H4-CA-219-R03

浜岡原子力発電所 敷地の地質・地質構造（コメント回答） 補足説明資料

2022年2月25日

審査会合・現地調査におけるコメント一覧（未回答分）

反射法地震探査（R01測線）における検討

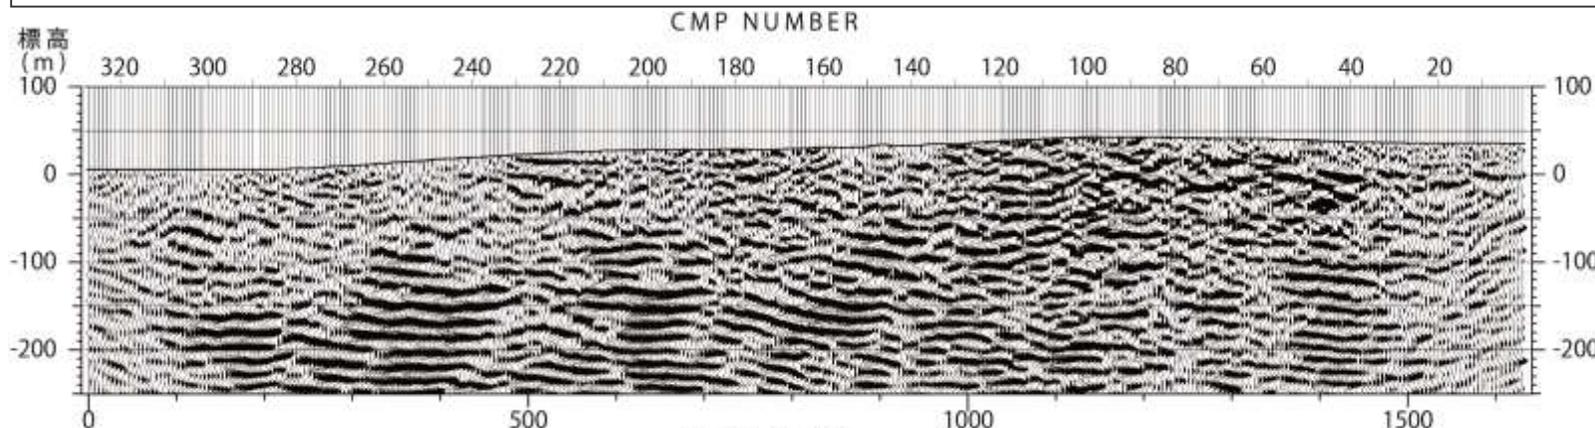
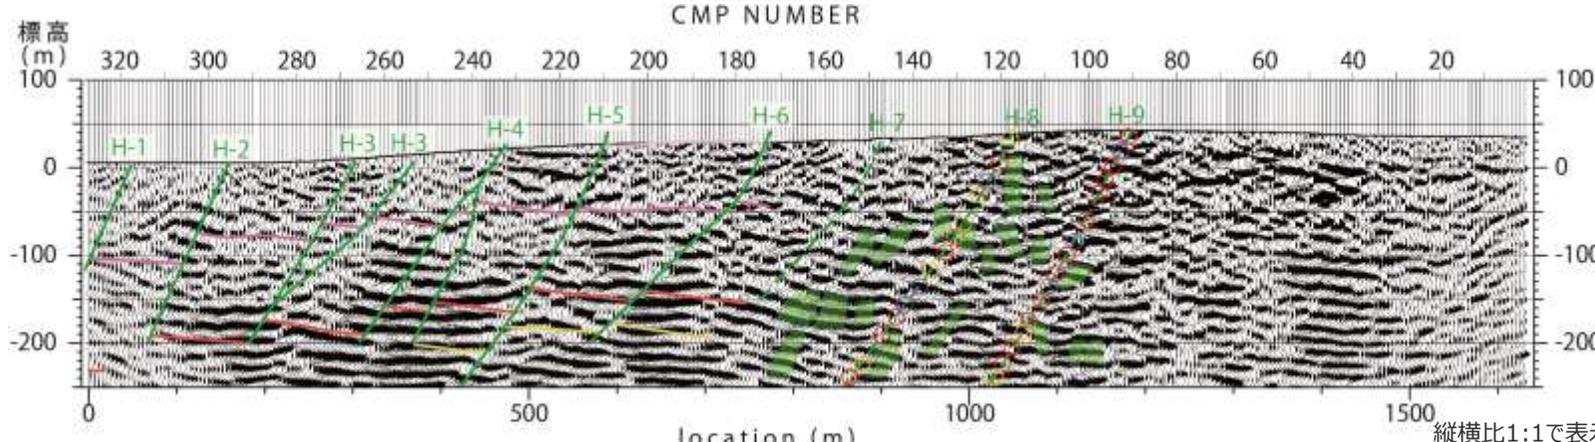
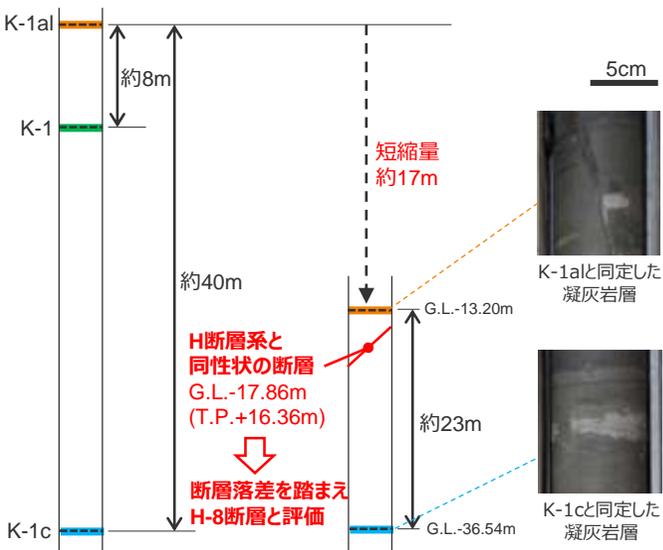
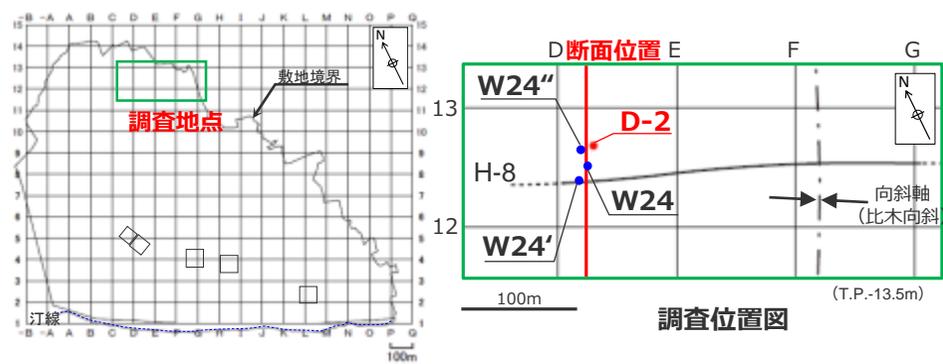
<コメントNo.89>

- H-8, H-9断層の平面分布について, 反射記録におけるH断層系の解釈も含めて検討すること。

- 本測線のCMP80～170程度において、標高-250m程度以浅の反射面は比較的明瞭である。これら明瞭な反射面には、比較的整然と連続する反射面群が断続的に認められる。それら反射面群を地表付近から深部にかけて直線状に分断する「南傾斜の明瞭な不連続面」（反射面の消失、断裂及び顕著な屈曲のいずれかが直線状に連続すると解釈できるもの）が認められ、これらはH-8及びH-9断層であると考えられる。
- 本測線で推定されるH-8及びH-9断層も、150m程度の間隔で分布し、傾斜は60°程度である。
- それらの断層の水平断面(T.P.-13.5m)におけるH-8及びH-9断層のCMPは、それぞれ123付近、96付近にあたり、この地点付近を通過するようH-8及びH-9断層の平面分布を推定した。

H断層系の分布形態（落差・断層間隔・走向傾斜）

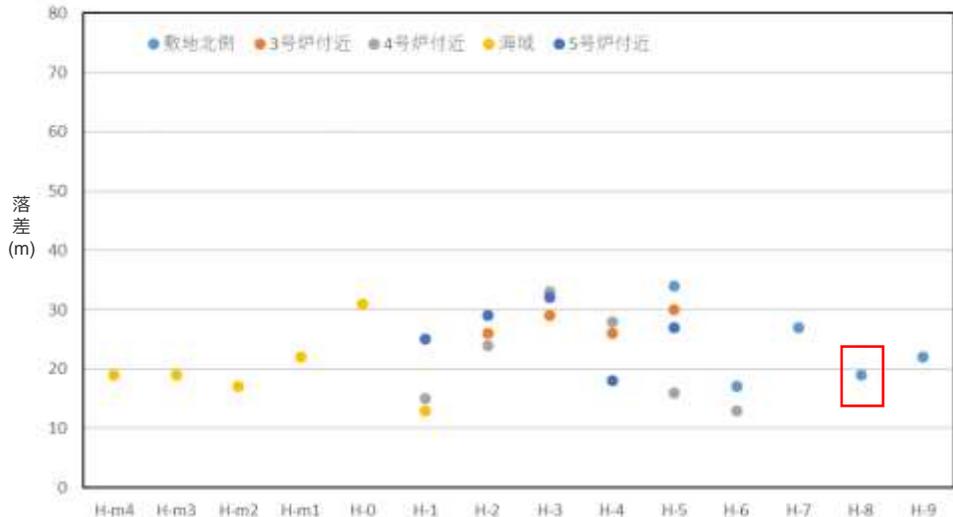
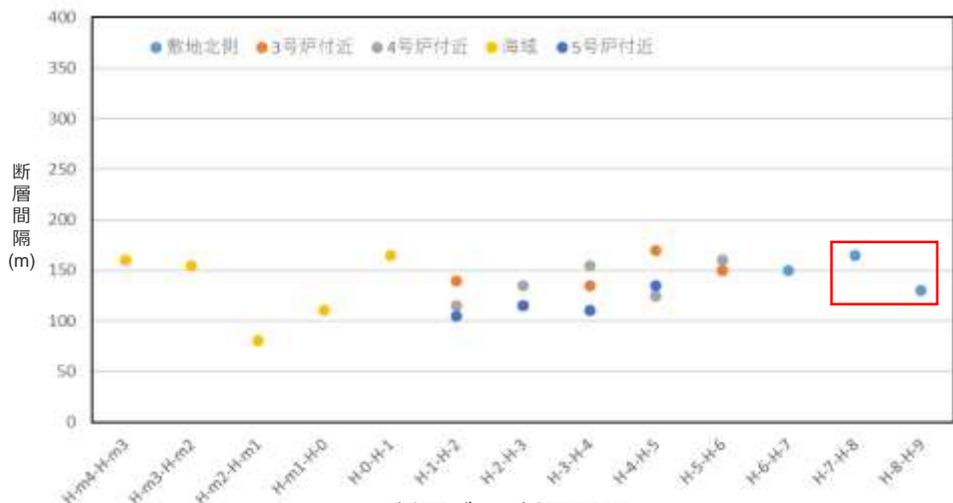
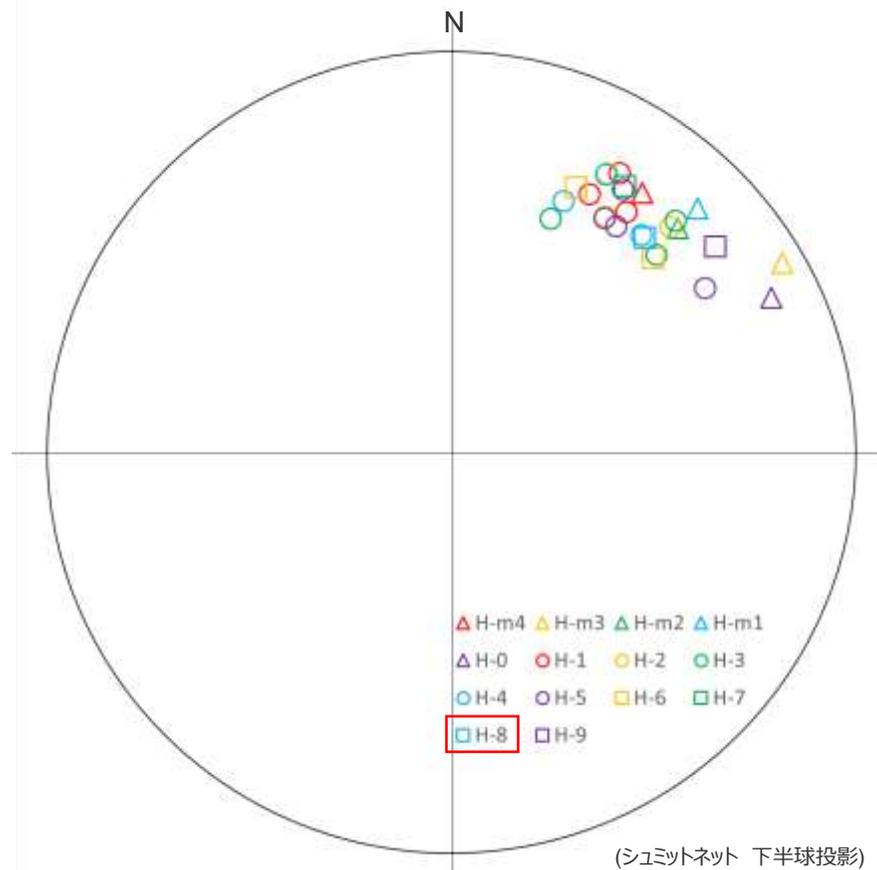
コメントNo.93を受けボーリング調査により確認したH-8断層の情報（赤枠部）を反映

- ボーリングデータの豊富な3～5号各炉心付近の断面並びに敷地北側断面及び海域断面において、H断層系の落差、走向/傾斜及び断層間隔を推定した。
- ボーリング孔の投影などの影響により厳密な値ではないが、各断層の落差は20m程度、走向/傾斜はN50W/65S程度、断層間隔は100～150m程度と概ね一致している。

大深度ボーリングNo.5孔の柱状図において、“地層混交帯”とされている 深部の断層の解釈（深度 420.30 ~ 423.56m）

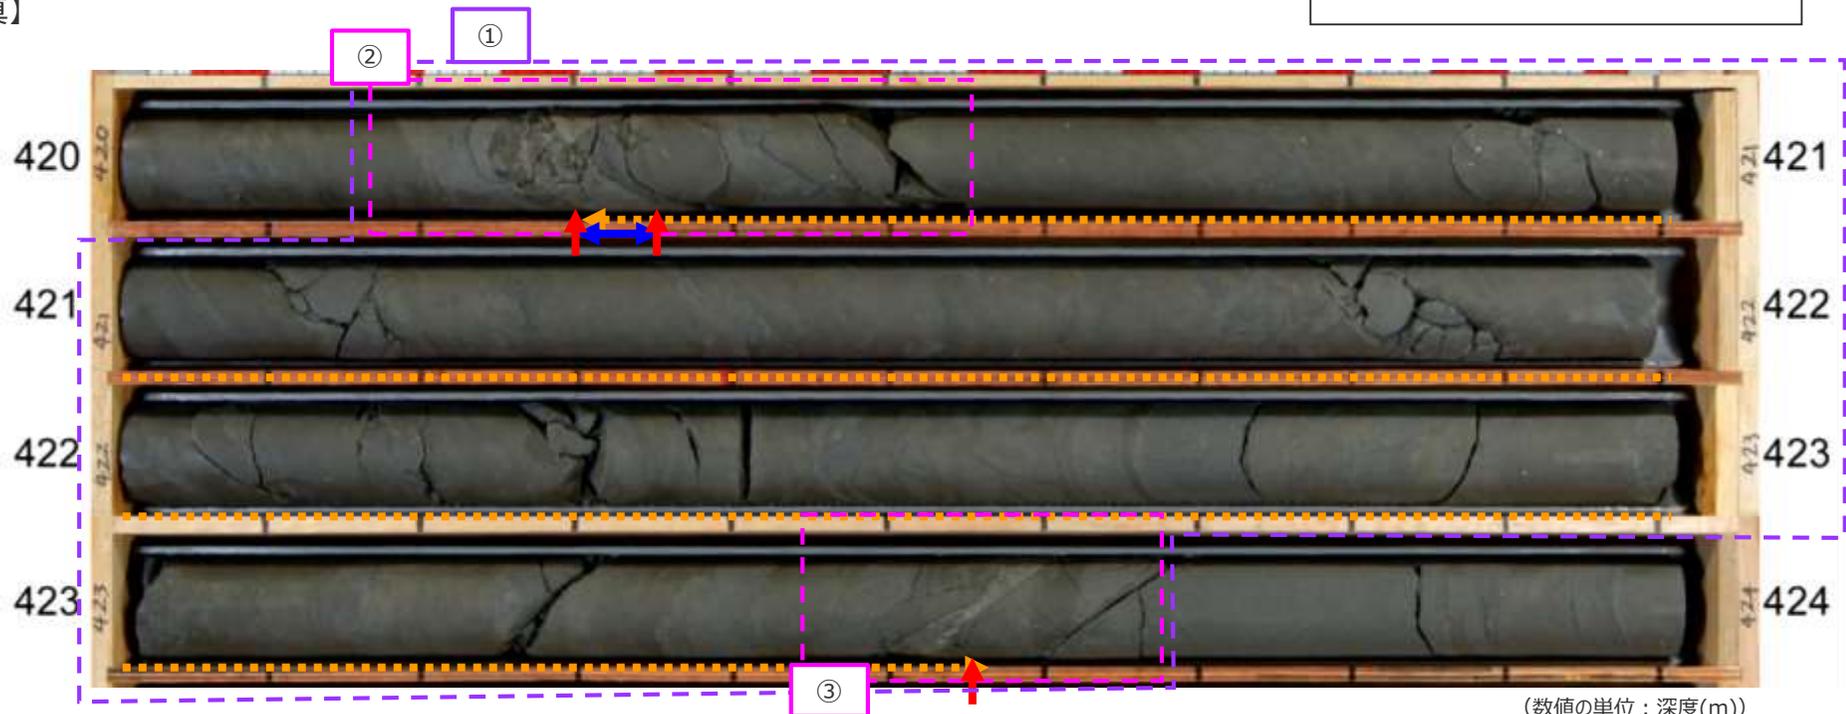
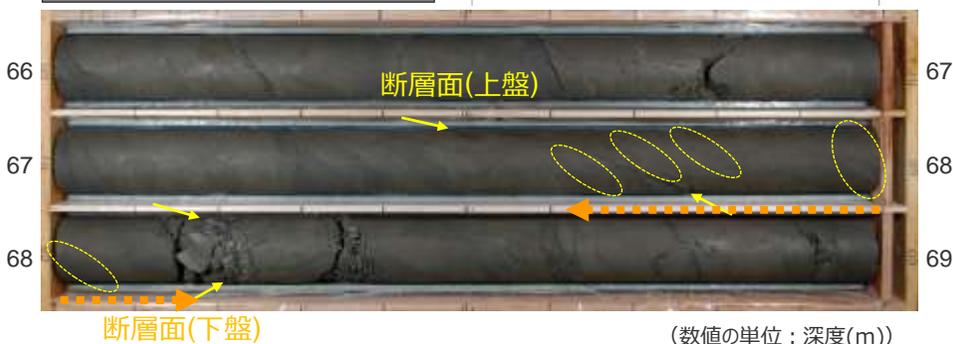
<コメントNo.92>

- 深部の断層がH断層系と同性状の断層ではないとする解釈について、一次データである柱状図の記載を、その後の解釈によって変更するのであれば、スケッチなどを用いた詳細な検討内容を示すこと。

- 420.30m~423.56mの区間を“地層混交帯”とし、上部の420.30m、下部の423.56mそれぞれに開離型断層としている。
- 以下、①地層混交帯部、②断層部（上側）、③断層部（下側）それぞれについて、詳細を確認する。

36H01断層について

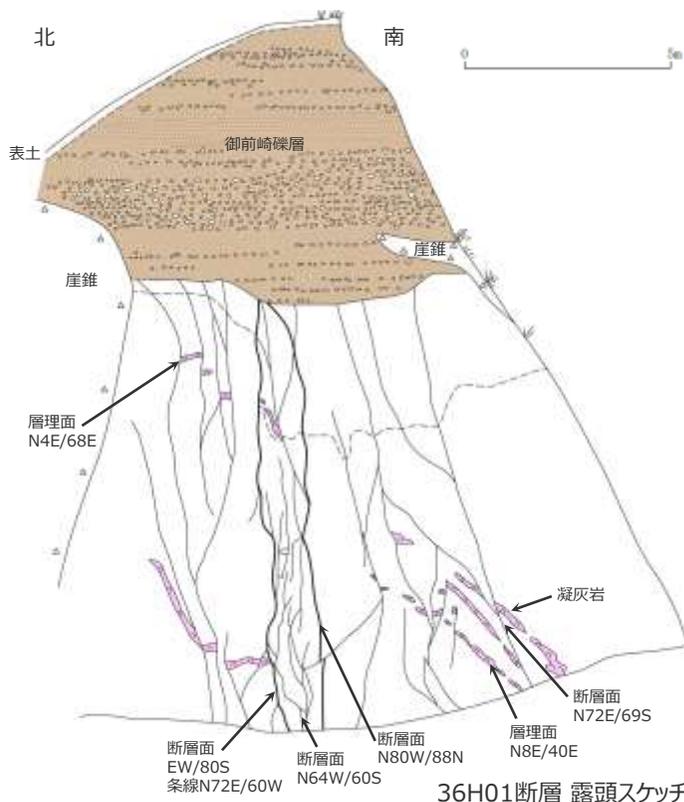
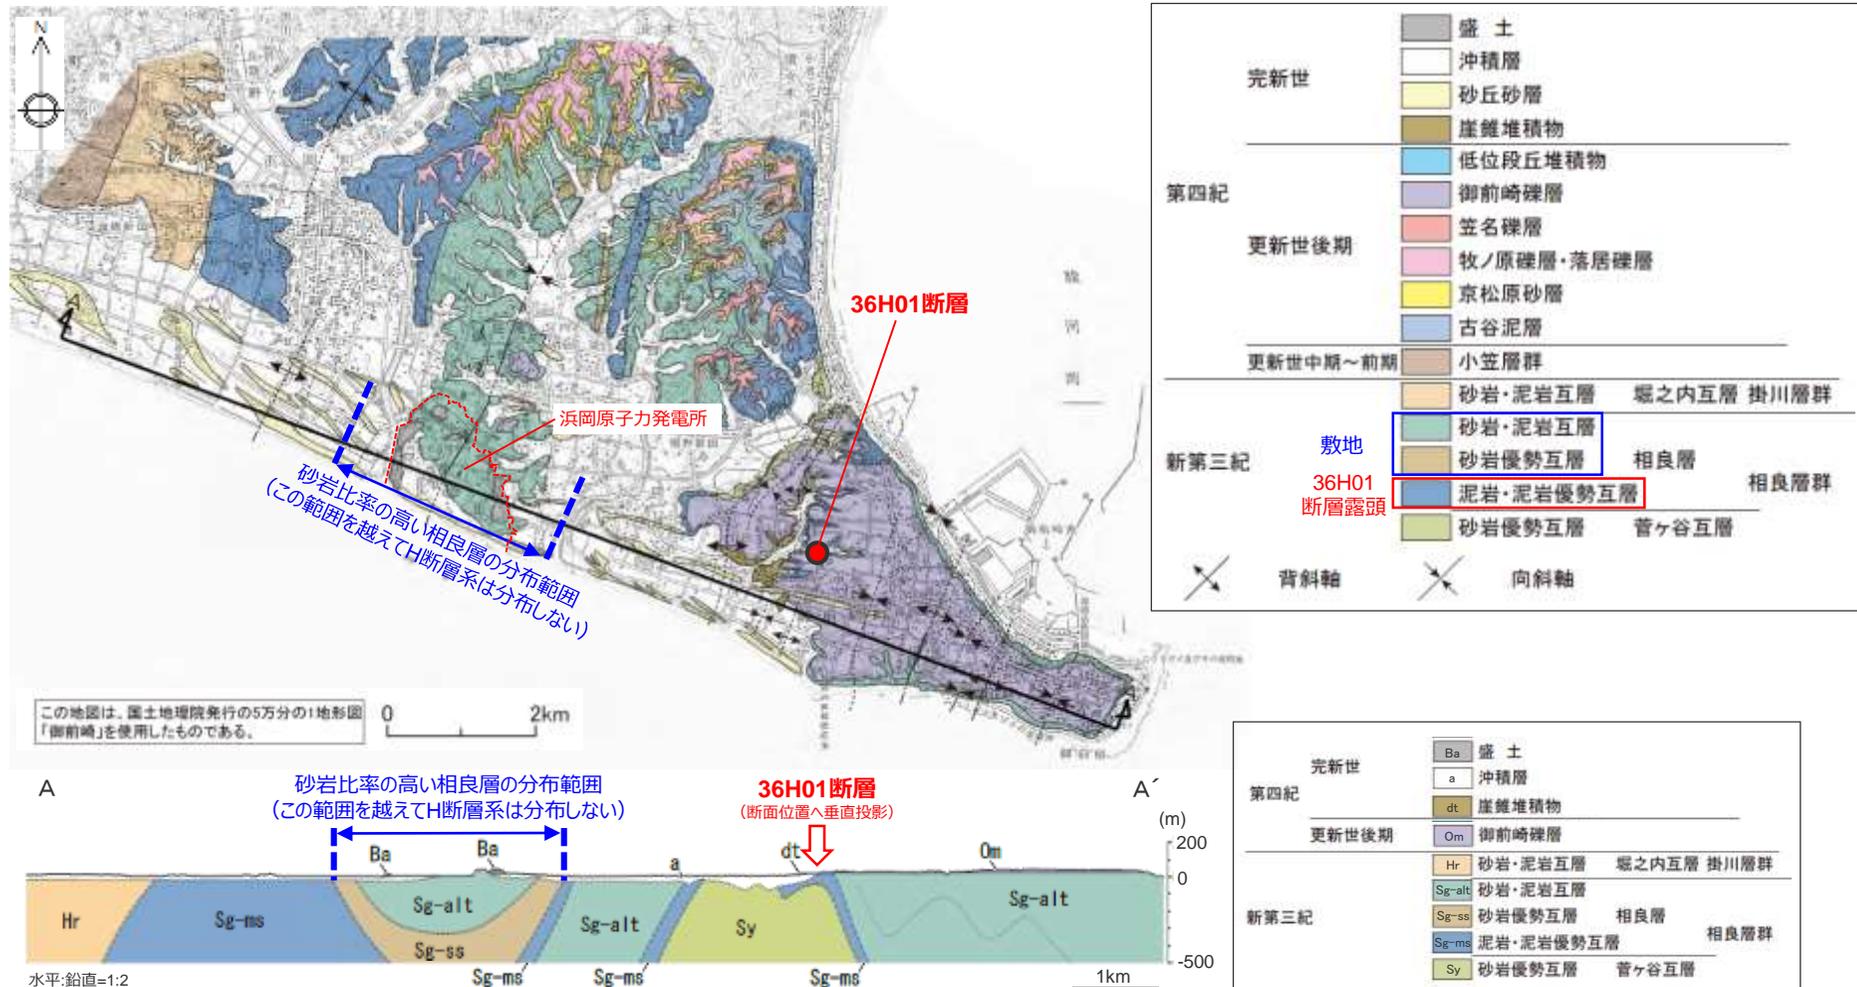
<コメントNo.94>

- 36H01断層はH断層系と同じ地質学的場で形成された、との新規規制基準適合性に係る4号炉設置変更許可申請書における記載について、同断層が今回示されたH断層系が分布しないとする地域に位置していることとの関係を説明すること。

- 36H01断層は、その性状から流動的な変形を生じるような未固結～半固結状態地盤において形成されたと考えられ、この点においてH断層系と類似している。
- しかし、36H01断層が認められるのは、敷地表層の砂岩泥岩互層及び敷地深部の砂岩比率の高い相良層（図中 砂岩優勢互層）よりもさらに下位の泥岩層であり、この層位関係を考慮すれば、断層形成時に流動的な変形を生じるような未固結～半固結状態にあった期間は、H断層系の母岩である砂岩泥岩互層と36H01断層の母岩である泥岩層では異なることから、H断層系と36H01断層の形成時期は異なり、両者は連続する断層ではないと考えられる。
